5 エレクトリカル

変更概要

トヨタ MR 2 修理書／追補版（品番 62380, 1993 年 10 月発行）の内容から以下の項目を変更しました。

★ターンシグナルスイッチ ASSY

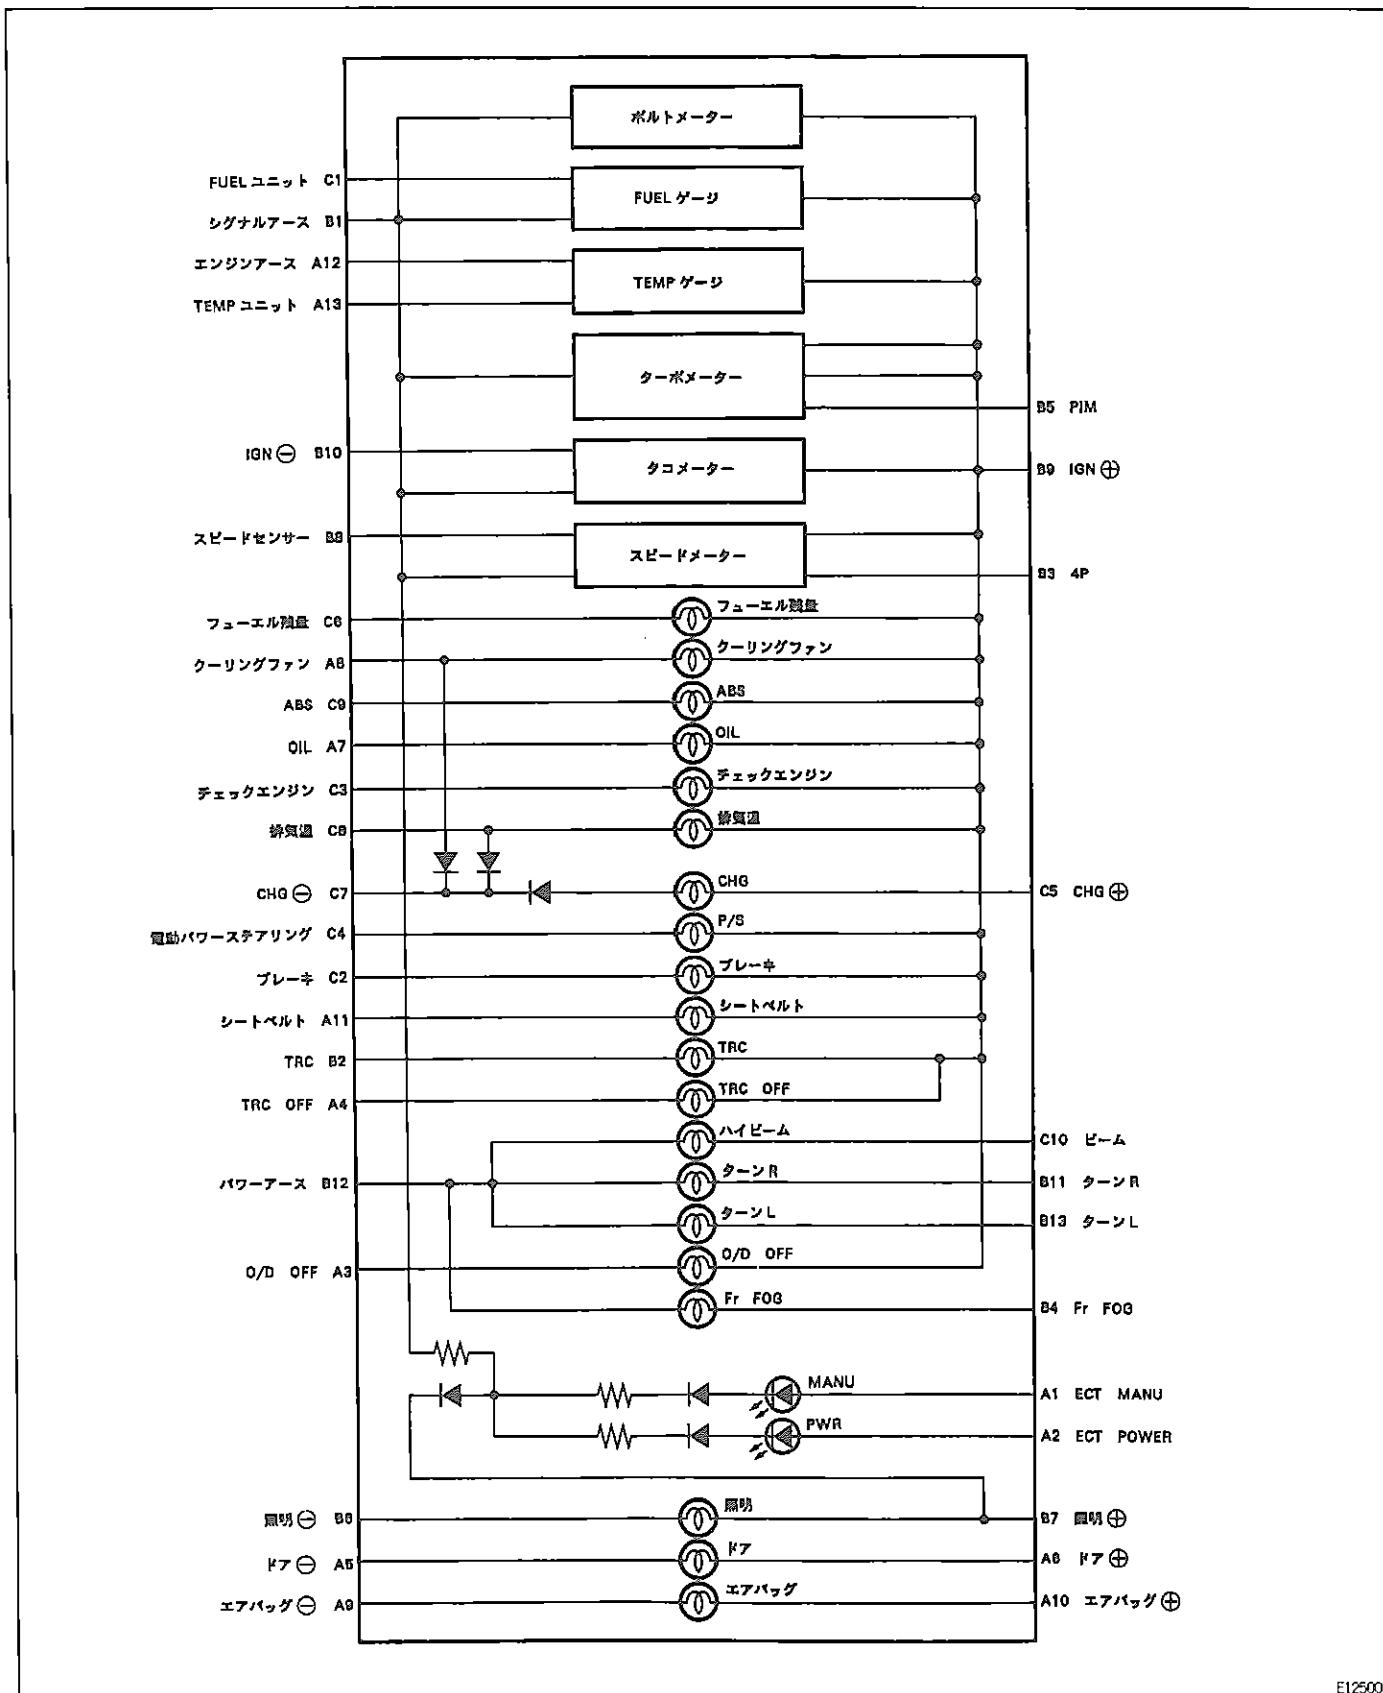
- 1 サイドターンシグナルランプ ASSY の脱着要領（取り付け位置の変更）
- 2 ターンシグナルスイッチ ASSY の脱着要領（SRS エアバッグの追加による変更）
- 3 コンピネーションメーターの回路図（エアバッグウォーニングの追加、端子配列の一部変更）
- 4 オーディオ点検要領（ダイアグノーシス追加によるトラブルシューティング）

取りはずし作業上の留意点

SRS エアバッグ（機械式）装着車

1 ステアリングホイールパッド取りはずし

SRS エアバッグ（電気式）装着車

1 スパイラルケーブル取りはずし
